INFORME DE CONTROL CONCURRENTE N° 19614-2026-CG/GRIC-SCC

"AFIANZAMIENTO HÍDRICO DE LA CUENCA DEL RÍO GRANDE - SANTA CRUZ - PALPA, SEGUNDA ETAPA: INFRAESTRUCTURA DE RIEGO SANTA CRUZ, PROVENIENTE DEL PROYECTO DE AFIANZAMIENTO HÍDRICO DE LA CUENCA DEL RÍO GRANDE - SANTA CRUZ PALPA" CON CUI N° 2233735

"LIQUIDACIÓN FINAL DE OBRA"

Imagen n.° 3
Plano de post construcción del túnel n.° 3 sin señalización de los tramos según su tipología

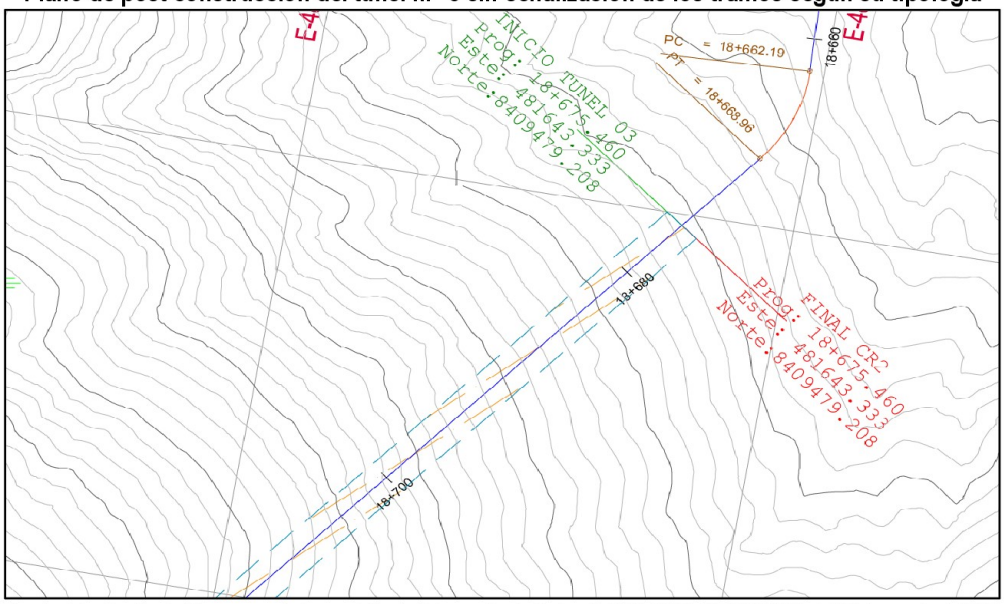
Al respecto, de la revisión de los planos de post construcción, se evidenció que estos no delimitan con exactitud las progresivas de inicio y término de los sectores que presentan variaciones en la tipología y las características constructivas de las estructuras, tales como los canales rectangulares abiertos y cubiertos, los tramos abovedados de concreto armado y los tramos de túnel revestidos con shotcrete. Esta falta de delimitación dificulta identificar en los planos la ubicación y extensión de cada tipología de estructura ejecutada.

A modo de referencia, en el plano PL-T03-01, correspondiente al túnel n.° 3, no se distinguen las progresivas que delimitan el inicio y término de los sectores con sección abovedada y aquellos revestidos con shotcrete, conforme se muestra en la imagen siguiente:

En ese sentido, la falta de planos de post construcción completos y con el nivel de detalle requerido limita la identificación de las características y la ubicación de las estructuras ejecutadas, dificultando su adecuada verificación y la evaluación técnica de la obra.

Imagen n.° 31 **Canal rectangular cubierto (Prog. 3+940)**	**Imagen n.° 32** **Canal rectangular cubierto (Prog. 3+960)**

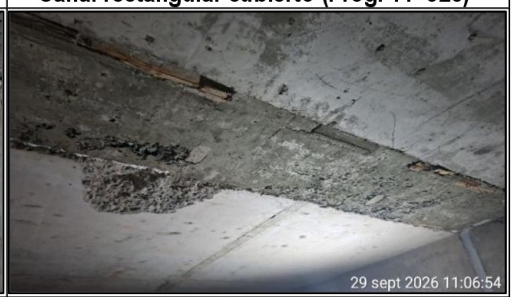
Segregaciones y defectos en las superficies de concreto
